**Dodatek č.3. ke smlouvě o dílo
uzavřená v souladu se zněním § 2586
a následujících ustanovení zákona č. 89/2012 Sb., dále jen
„občanský zákoník v jeho platném znění“**

Novostavba tělocvičny vč.zpev.ploch a napojení na inž.sítě,k.ú.Mošnov

ZMĚNOVÝ LIST Č.

Předmět : „Novostavba tělocvičny vč.zpev.ploch a napojení na inž.sítě , k.ú. Mošnov“

Schéma rozmístění prvků

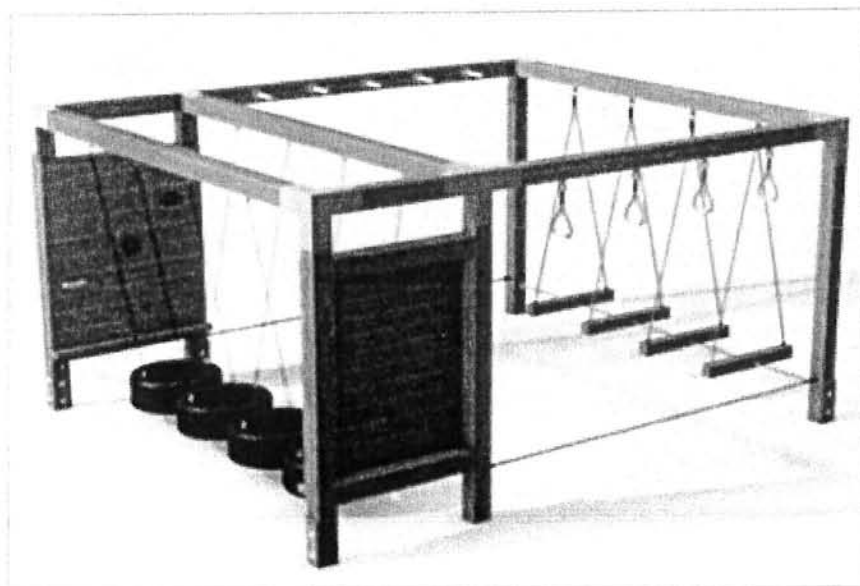
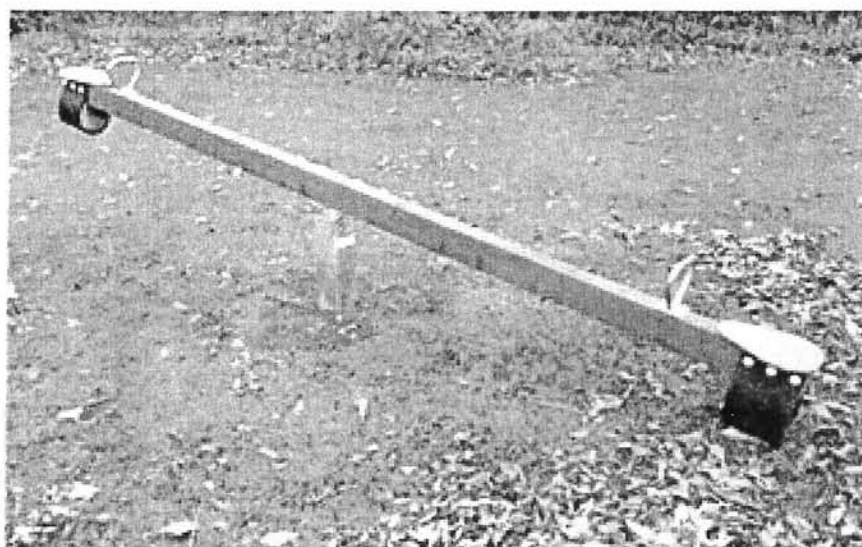
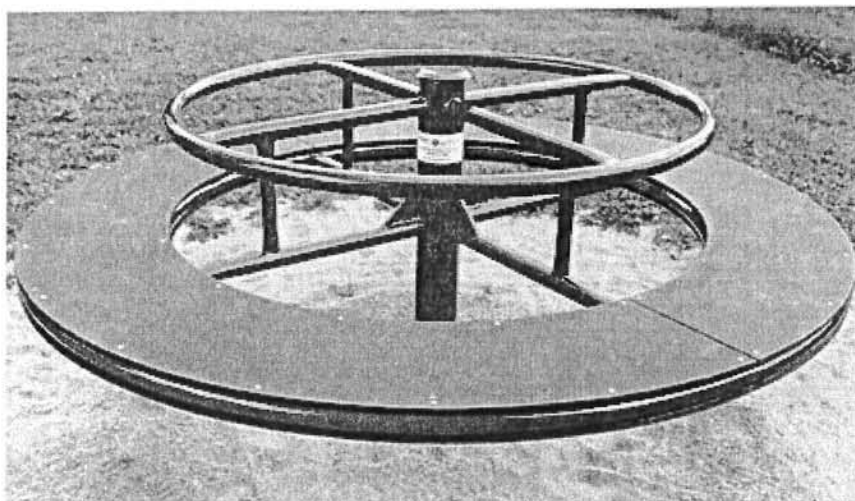
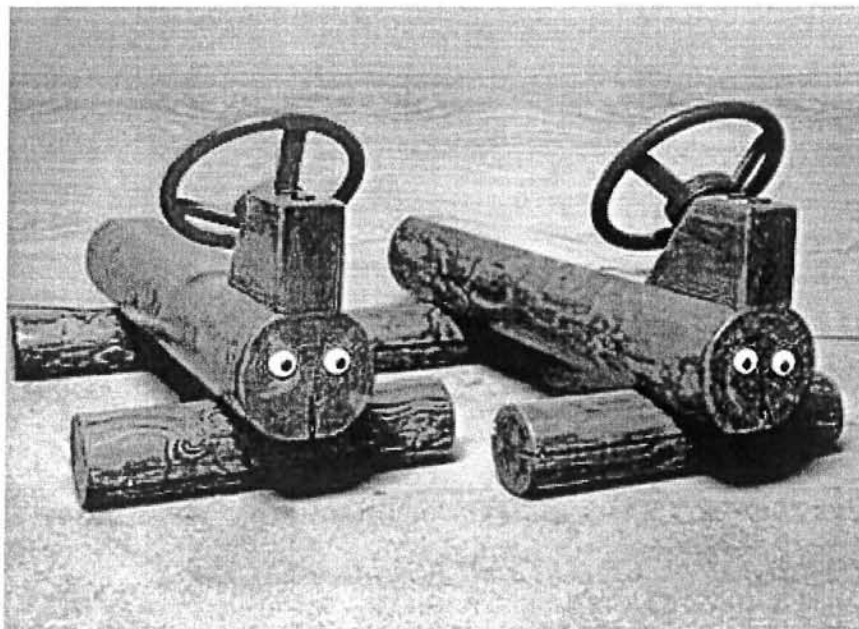
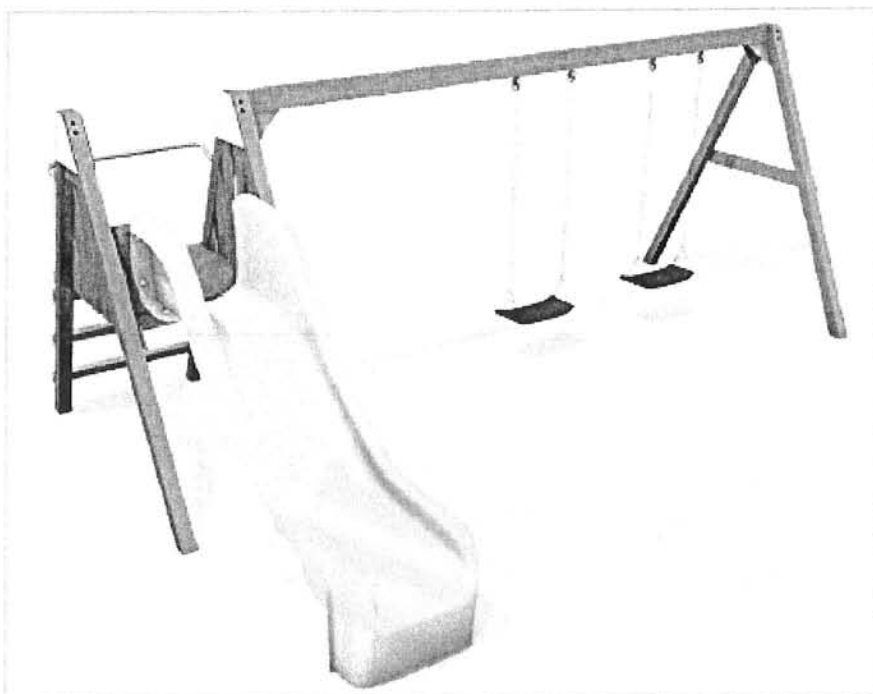
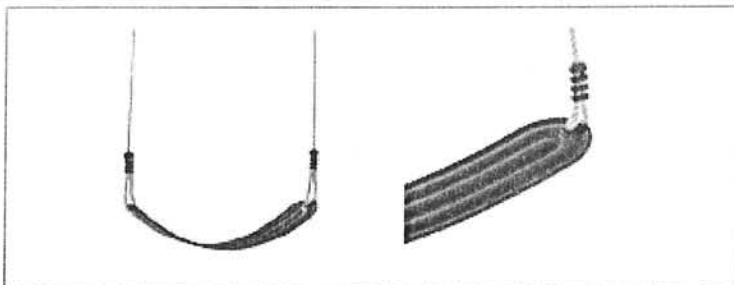
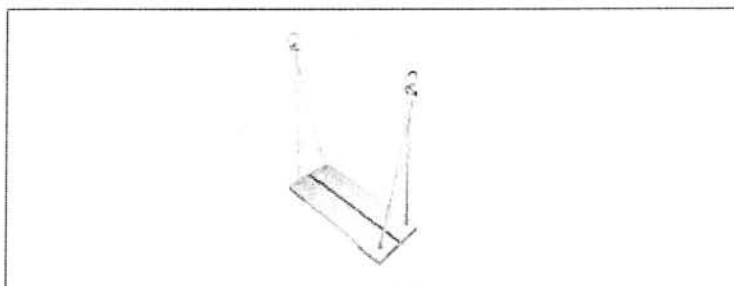
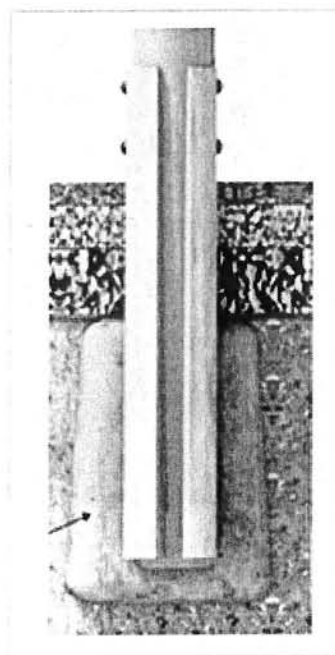
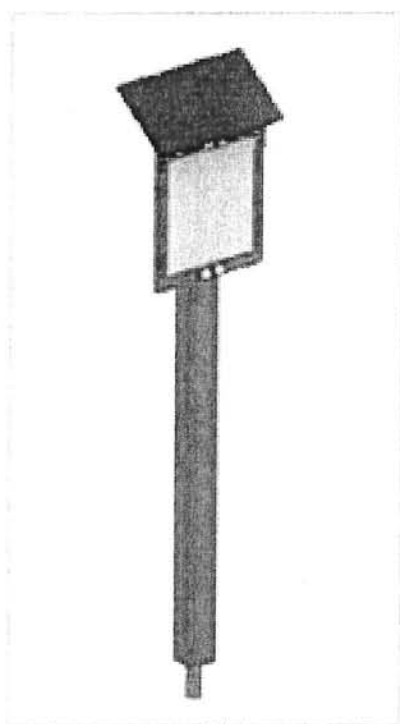
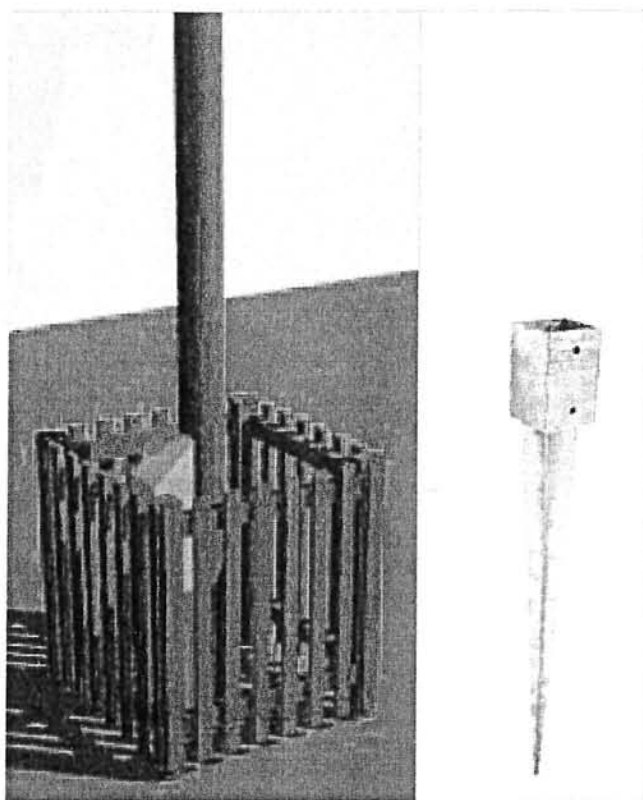
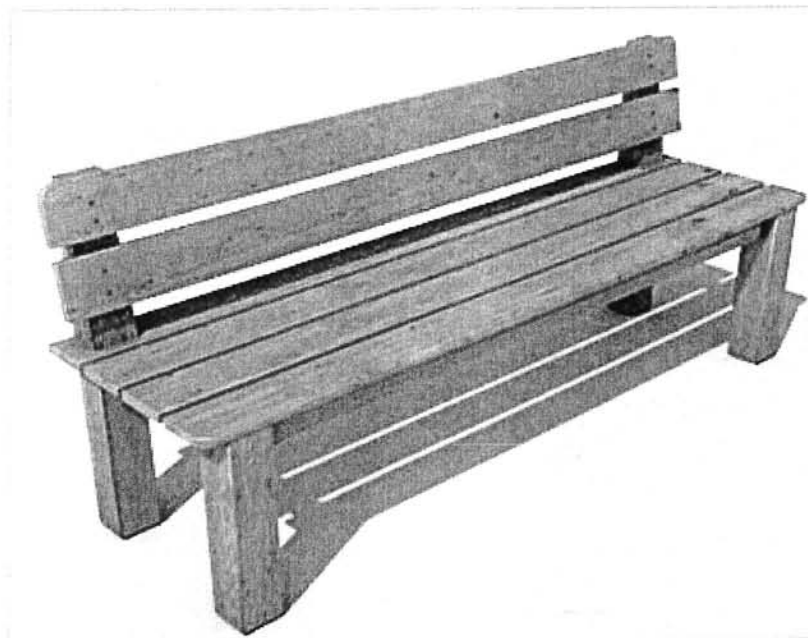
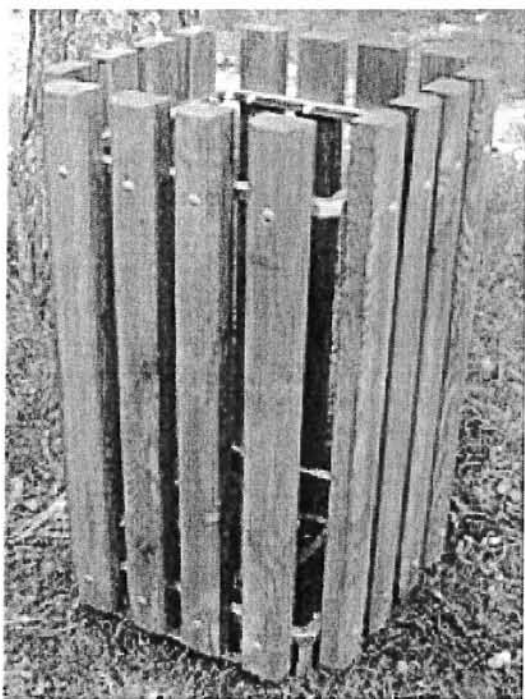
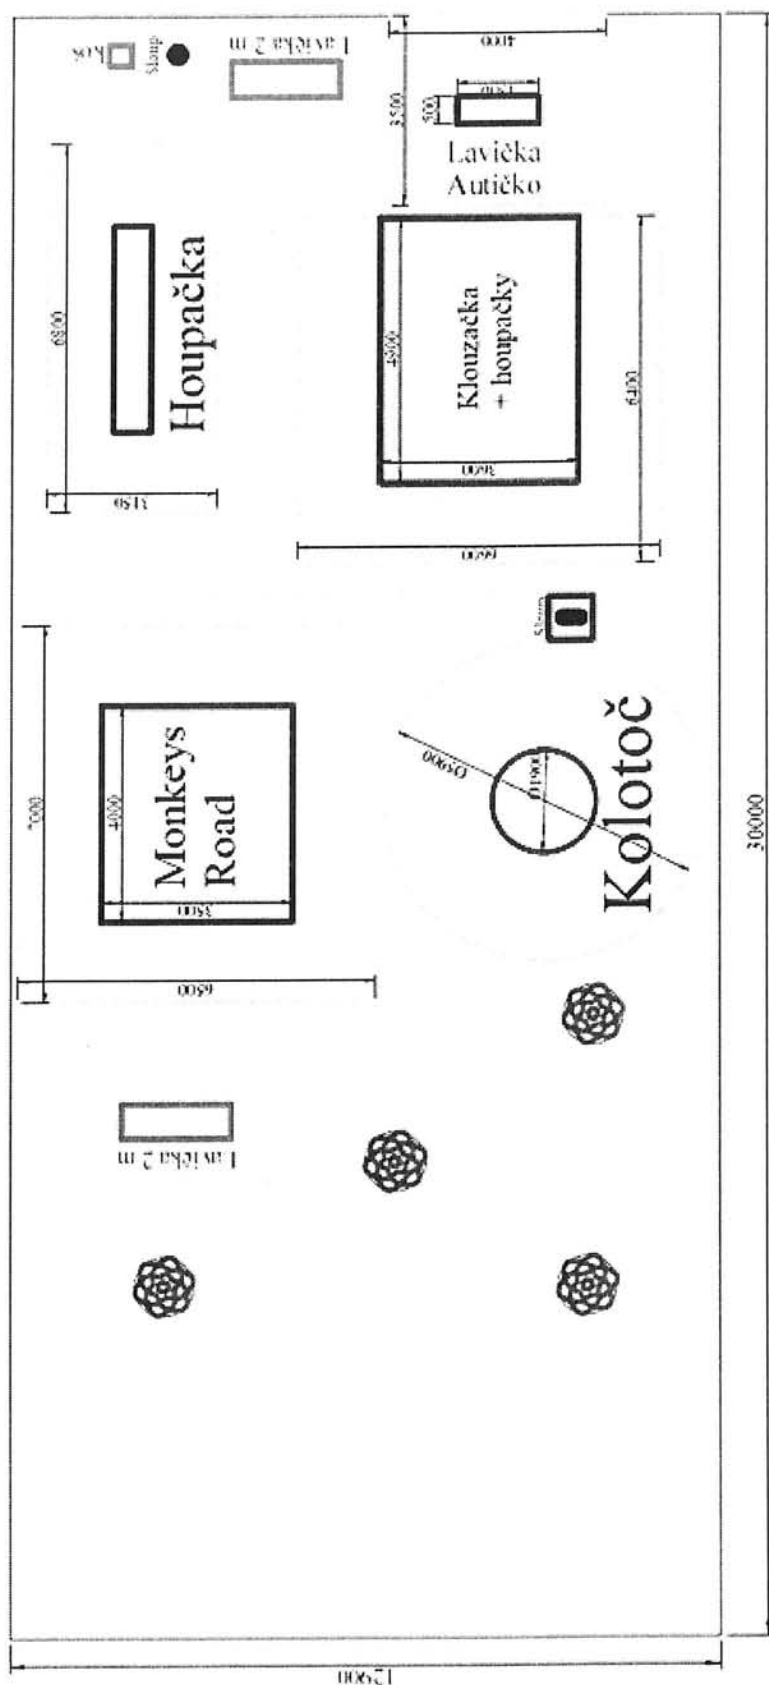
1. Bylo provedeno vyhodnocení odborným kontrolorem stávající herní prvky, kde se konstatuje že tyto prvky nevyhovují a v případě instalace nebude na tyto herní prvky vystavena revize. Viz vyjádření společnosti ROTN spol s.r.o. ze dne 2.11.2020. A z tohoto důvodů byly investorem vybrány nové herní prvky. **VCP – 255 343,56Kč**

2. Tato změna je vyvolaná novými herními prvky, kde se musí provést větší plochy pod herní prvky a provést kačírek dle normy. **VCP – 210 920Kč, MNP 18 600Kč, Rozdíl 192 320Kč**

Poř.	Položka	Počet	Jednotková cena	Cena celkem
1.	Monkey Road sestava A	1,00	73 050,00	73 050,00
2.	Monkey's vahadlová houpačka	1,00	19 970,00	19 970,00
3.	Monkey's kolotoč SC - kovo	1,00	50 750,00	50 750,00
4.	Hravá lavička - Monkey's autíčko	1,00	12 090,00	12 090,00
5.	Monkey's Single II	1,00	46 075,00	46 075,00
6.	Informační tabule	1,00	4 725,00	4 725,00
7.	Vstupní revizní kontrola	1,00	3 500,00	3 500,00
8.	Doprava	1,00	5 000,00	5 000,00
9.	Projekt	1,00	7 400,00	7 400,00
10.	Plot kolem sloupů	1,00	10 728,00	10 728,00
11.	Monkey's lavička s opěradlem 12 – 2000	2,00	5 157,00	10 314,00
12.	Odpadkový koš	1,00	8 706,56	8 706,56
Cena celkem bez DPH				252 308,56
